INFORME CONSOLIDADO DE EVALUACIÓN DEL ESTUDIO DE IMPACTO AMBIENTAL “Proyecto Los Bronces Integrado”

Nº: 202299109552

Santiago, 22 de Abril del 2022

Fuente: Extracto Anexo ADC-160iv de la Adenda Complementaria

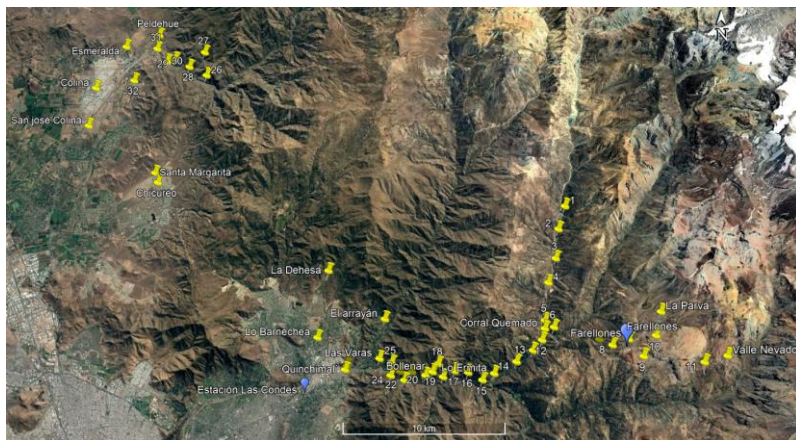
Por el contrario, el Titular en sus respuestas durante el proceso de evaluación se limita a indicar que sus aportes no superan las normas primarias en la Estación Farellones y la Estación Las Condes; presentando una evaluación (véase capítulo 7 del Anexo ADC 160iv de la Adenda Complementaria – véase figura siguiente) en las estaciones antes mencionadas, las cuales, como estaciones, no corresponden al objeto de protección (salud de la población humana), imposibilitando el descarte de los efectos adversos sobre los receptores humanos antes señalados (53). A saber, la siguiente tabla:

FIGURA AD-557-3: Ubicación de zonas de Permafrost (95% de Probabilidad) y el Glaciar Infernillo, en comparación a la chimenea de ventilación y obras proyectadas.

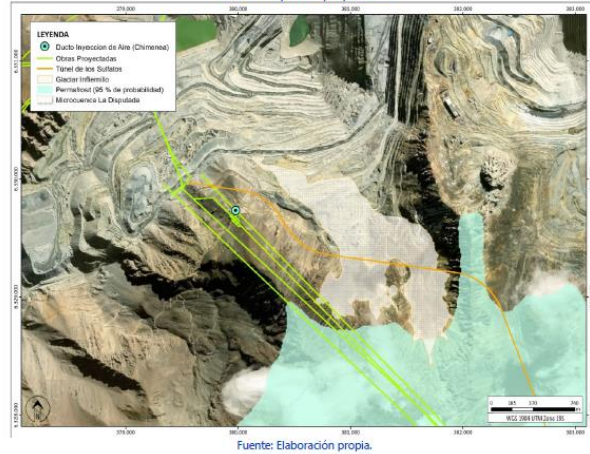
En cuanto a la intervención que produciría la chimenea al Glaciar Infernillo, según lo presentado en la Figura AD-557-3, y al igual que para el caso anterior, debido a la distancia existente entre la chimenea y glaciar que, ronda los 450 metros, tampoco se generarían impactos sobre el glaciar.

Finalmente, de acuerdo a: “Se advierte que el titular no estima mediante el modelo hidrogeológico conceptual y numérico los afloramientos de agua desde dicha chimenea en su trayecto vertical. Por lo anterior, se solicita predecir y evaluar el impacto”, y en base a los argumentos descritos, se confirma que tanto el ducto de ventilación como los túneles de acceso proyectados, sí fueron considerados en la modelación numérica. Según los trabajos de mejora de la modelación numérica realizada para la presente Adenda, se utilizó una celda para representar prolongación vertical de la chimenea de ventilación, esto para cada capa del modelo (Figura AD-557-4).

Los resultados de la modelación arrojan un drenaje de 0 l/s, para las celdas asociadas al ducto; siendo esto concordante con el análisis conceptual presentado donde se hace referencia a la no saturación de este sector.

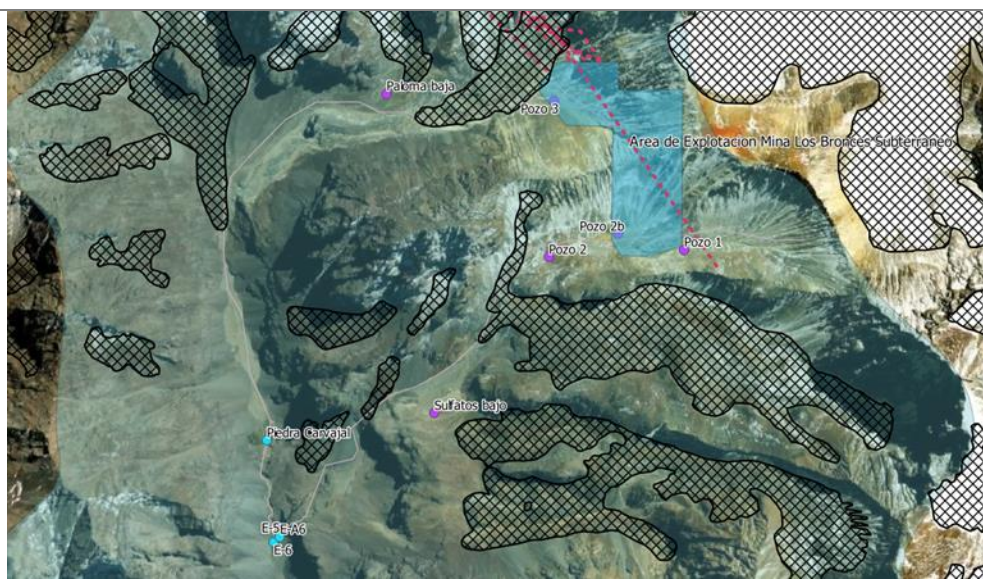
- iii. *Se solicita al titular agregar un pozo de monitoreo para el monitoreo de niveles de agua subterránea, aguas abajo del piezómetro Paloma bajo. Esto permitirá obtener mediciones directas de nivel y corroborar los datos del piezómetro.*
- iv. *Se solicita al titular instrumentar los pozos P1, P2 y el pozo adicional solicitado en este documento, de manera de tener datos continuos de nivel. El rescate de los datos, al igual que para los piezómetros deberá ser de forma mensual.*

El Servicio Nacional de Geología y Minería, a través de oficio Ord. N° 2374, de 23 de noviembre de 2021, se refiero a este seguimiento voluntario, precisando lo siguiente:
